CONCEPTO TÉCNICO SOBRE NECESIDAD DE ESTUDIOS DETALLADOS DE AMENAZA Y RIESGO POR FENOMENOS DE REMOCIÓN EN MASA DENTRO DEL TRÁMITE DE LICENCIA URBANÍSTICA	Código:	GPR-FT-10
		Versión:	04
		Fecha de revisión:	21/06/2011

1.1 CONCEPTO TÉCNICO No. CT:	CT-7524
1.2 ÁREA:	Análisis y Mitigación de Riesgos
1.3 COORDINACIÓN:	Estudios y Conceptos Técnicos
1.4 REFERENCIA CRUZADA RADICADO FOPAE:	2014ER5736
1.5 RESPUESTA OFICIAL No.	RO-71844

2.1 SOLICITANTE:	JAIME SANDOVAL MUÑOZ
2.2 PROYECTO:	Carrera 6D Bis A No 3 - 16 Este
2.3 LOCALIDAD:	3. Santa Fe
2.4 UPZ:	96. Lourdes
2.5 BARRIO O SECTOR CATASTRAL:	El Guavio
2.6 DIRECCIÓN:	Calle 6B No 3 - 16 Este
2.7 CHIP:	AAA0033HARJ (*)
2.8 MANZANA CATASTRAL:	1
2.9 PREDIO CATASTRAL:	8
2.10 ÁREA (Ha):	0.012970 (**)
2.11 FECHA DE VISITA:	Mayo 15 de 2014

Figura 1. Localización general del proyecto ubicado en la Calle 6B No 3 - 16 del barrio El Guavio de la Localidad de Santa Fe en el Plano Normativo de Amenaza por Remoción en Masa del POT (Decreto 364 de 2013), el cual se localiza en una zona de **AMENAZA MEDIA**.

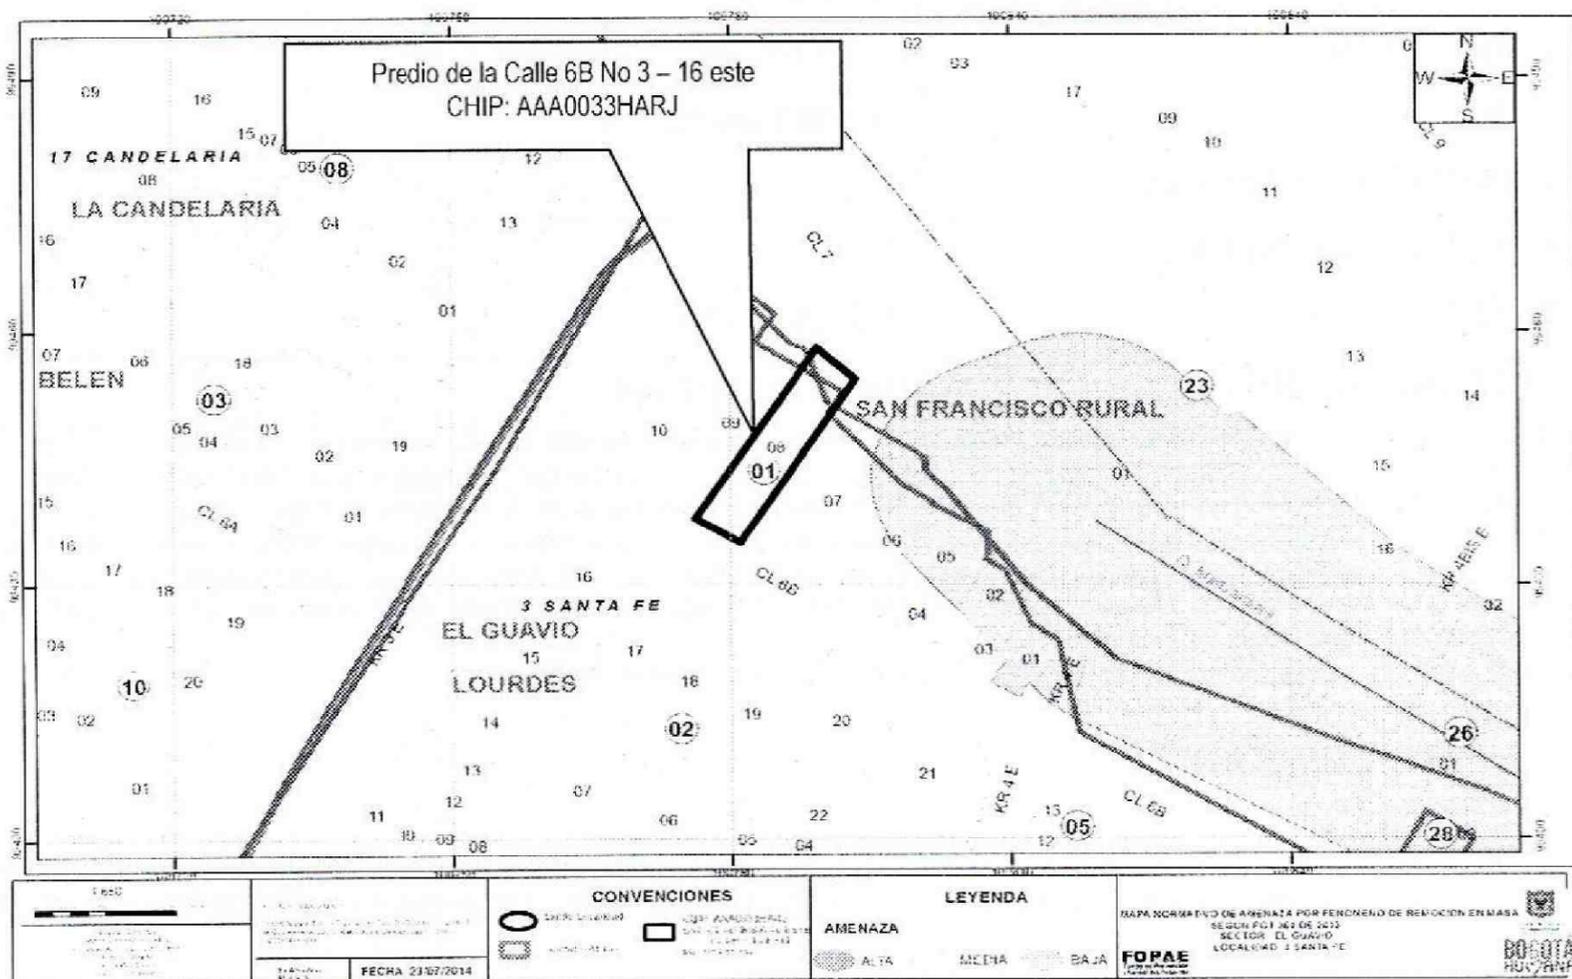
Conforme con el plano normativo de “Amenaza por Remoción en Masa” del Plan de Ordenamiento Territorial de Bogotá - POT, el sector donde se localiza el proyecto “Carrera 6D Bis A No 3 - 16 Este” se ubica en la Calle 6B No 3 - 16 Este del barrio El Guavio de la Localidad de Santa Fe, se encuentra en una zona de **AMENAZA MEDIA** por procesos de remoción en masa (Figura 1).
